Oficio nº 1611/2025/SMVO/

Ref.: Pedido de Esclarecimento – [Pregão Eletrônico nº21/2025]

Em atenção ao pedido de esclarecimento referente ao objeto Totem de estrutura em concreto, esclarecemos:

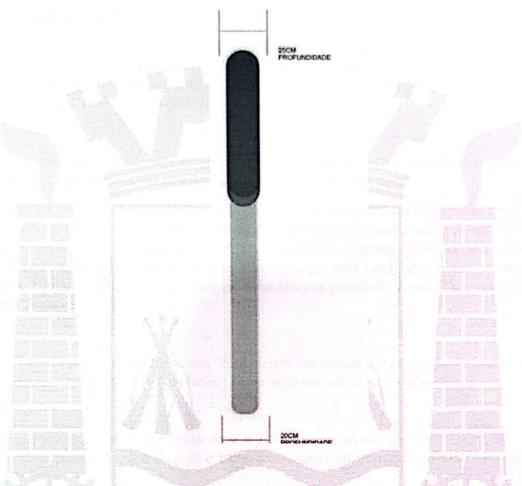
- 1- O que significa a expressão "graduação em alto relevo", que consta na descrição do Item 2 (Totem)?
 - Indicar que haverá gravação ou aplicação em relevo do nome, no totem, como forma de personalização.
- 2- Profundidade de 25 cm é a espessura do totem?
- Da parte superior e 25 CM (Verde) e da inferior e 20 cm (Amarela).

- 3- Na descrição literal do totem, não consta nenhuma menção ao círculo ou circunferência que aparece na sua parte superior, nos desenhos da página 13, do Termo de Referência.
- Circunferência de 1,15m
- 4- Qual deve ser o diâmetro ou o raio desse círculo? as letras da página 13 estão muito pequenas e não legíveis.
- Circunferência de 1,15m
 - 5- Qual deve ser a espessura da placa de aço escovado de 60x80cm?
- Metragem 50 cm x 70 cm
